PODNĚT VEDENÍ MĚSTA ÚVALY A ZASTUPITELŮM

Projekt Park Úvaly – Vinice, situovaný na krásném místě pod vrcholem kopce Vinice je financován z 95% z dotace střešedčeského kraje a je těsně před dokončením a zpřístupněním veřejnosti (zřejmě 1. 6. 2020).

FAKTA K PROJEKTU PARK VINICE

Dobře utajené dětské hřiště

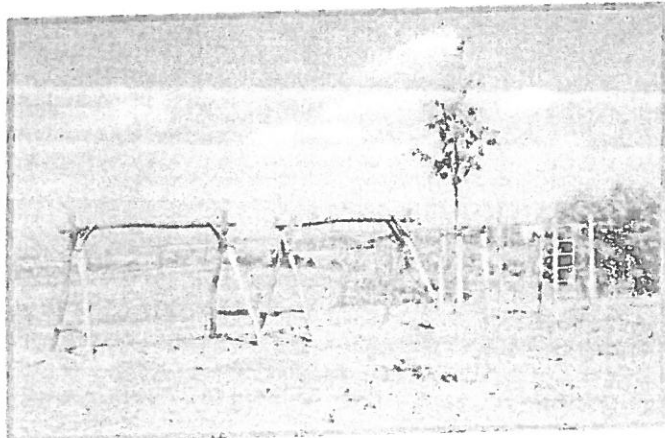
Tři stojany na houpačky, provazový žebřík a lano prozatím patří mezi několik hracích prvků budoucího dětského hřiště na východním okraji Vinice. Lom na kámen, který zde byl v provozu do 40. let minulého století, byl po skončení těžby zasypáván nejrozličnějšími odpady včetně sudů se zbytky asfaltu. Později byla provedena částečná rekultivace. Hřiště je určitě lepší než divoká skládka, je však otázkou, zdali byla tato lokalita, nacházející se daleko od obytné zástavby, vhodně

vybrána. Z náměstí Arnošta z Pardubic trvá cesta svižnou chůzí nejméně 20 minut. Využití nebude asi optimální. Vždyť dětské hřiště mezi sídlem městského úřadu a Výmolou je většinou prázdné. Odlehlost místa může upoutat vandaly a různé nenechavce. Kromě toho je povrch pozemku v současnosti pokryt stovkami skleněných střepů pocházejících z někdejší skládky. Z rozsahu provedených prací v polovině srpna (osazení stromy, gabionová zídka, cesta) je zřejmé, že finanční náklady nebudou nízké.

Dobře utajené dětské hřiště

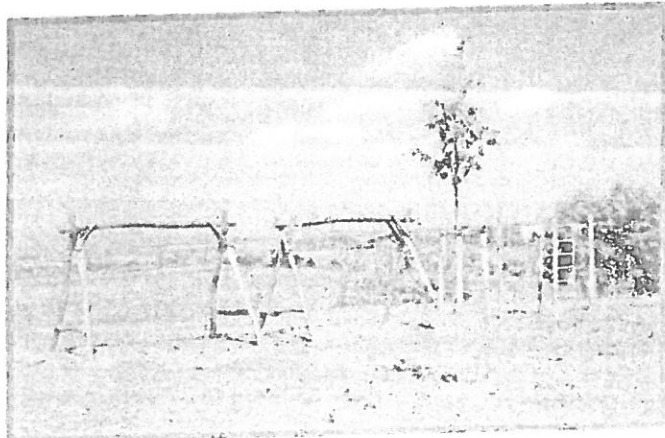
Tři stojany na houpačky, provazový žebřík a lano prozatím patří mezi několik hracích prvků budoucího dětského hřiště na východním okraji Vinice. Lom na kámen, který zde byl v provozu do 40. let minulého století, byl po skončení těžby zasypáván nejrozličnějšími odpady včetně sudů se zbytky asfaltu. Později byla provedena částečná rekultivace. Hřiště je určitě lepší než divoká skládka, je však otázkou, zdali byla tato lokalita, nacházející se daleko od obytné zástavby, vhodně

vybrána. Z náměstí Arnošta z Pardubic trvá cesta svižnou chůzí nejméně 20 minut. Využití nebude asi optimální. Vždyť dětské hřiště mezi sídlem městského úřadu a Výmolou je většinou prázdné. Odlehlost místa může upoutat vandaly a různé nenechavce. Kromě toho je povrch pozemku v současnosti pokryt stovkami skleněných střepů pocházejících z někdejší skládky. Z rozsahu provedených prací v polovině srpna (osazení stromy, gabionová zídka, cesta) je zřejmé, že finanční náklady nebudou nízké.
